CIRCULAR Nº 3 – RESPUESTA A CONSULTAS**LIC. Nº: 33/22****OBRA: “NUEVO HOSPITAL DR. ALFREDO RIZO ESPARZA”**

VENTILACION EN SALA DE TRANSFORMADORES

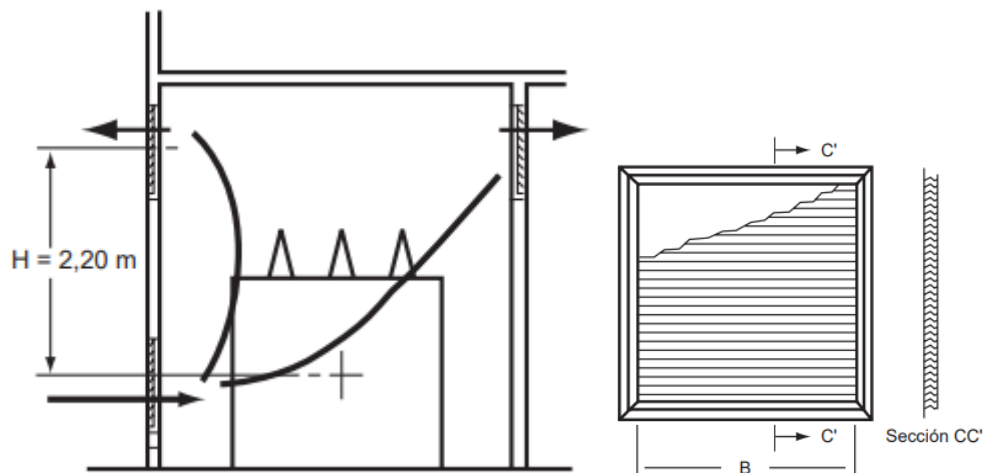
REJILLAS VENTILACIÓN: EN SALA DE TGBT HAY REJILLAS DE VENTILACION QUE NO SE ENCUENTRAN DETALLADAS. SE SOLICITA INFORMACIÓN SOBRE LAS MISMAS.

Las aberturas para la entrada de aire deben ubicarse en la parte inferior del local donde está ubicado el CT, para la salida del aire las mismas deben estar en la parte superior del CT. En lo posible la ubicación de las mismas deben estar en paredes opuestas.

El dimensionamiento de las aberturas y la ventilación forzada debe calcularse acorde a las pérdidas totales del transformador o transformadores del CT. Teniendo en cuenta también la temperatura admisible de trabajo que especifican los fabricantes.

La superficie de la ventana de salida debe ser mayor que la superficie de la abertura de entrada (puerta y portones), ya que, con el aumento de la temperatura, el volumen del aire de salida es mayor.

Las ventanas destinadas a la ventilación deben de estar protegidas de forma que impidan el paso de pequeños animales y cuerpos sólidos de más de 12 mm de \emptyset y estarán dispuestas de forma que, en caso de ser directamente accesibles desde el exterior, no puedan dar lugar a contactos inadvertidos con partes en tensión al introducir por ellas objetos metálicos de más de 2,5 mm de diámetro. Además, existirá una disposición laberíntica, y dispondrán de protecciones para impedir la entrada de agua. Debe pues disponerse en ellas unas persianas con láminas tipo Λ .
